# COMUNE DI PONTASSIEVE

41<sup>a</sup> modifica al RUC per variazione alla classe di interesse,  
ai sensi dell'art. 39 comma 16 delle norme RUC,  
dell'edificio "Casa Poggio Faete" posto in via di Galiga 9

**OGGETTO: RELAZIONE URBANISTICA**

Figura 1 - Inquadramento generale

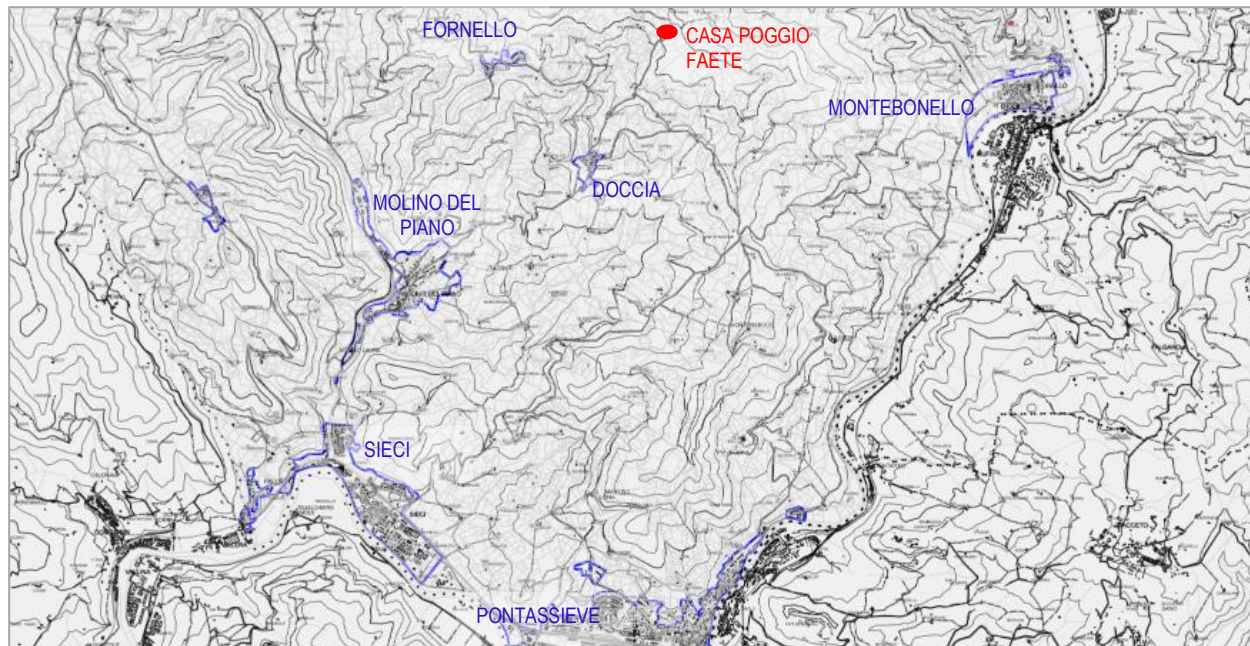
Il Comune di Pontassieve ha ricevuto in data 24 gennaio 2022 prot. 1823 istanza presentata dalla Sig.ra Monica Zanichelli per revisionare la classe di valore attribuita dal Regolamento Urbanistico all'edificio posto in località "Casa del Poggio Faete" in via di Galiga 9, identificato al NCEU nel foglio 45 particella 57 sub. 3 e 6;
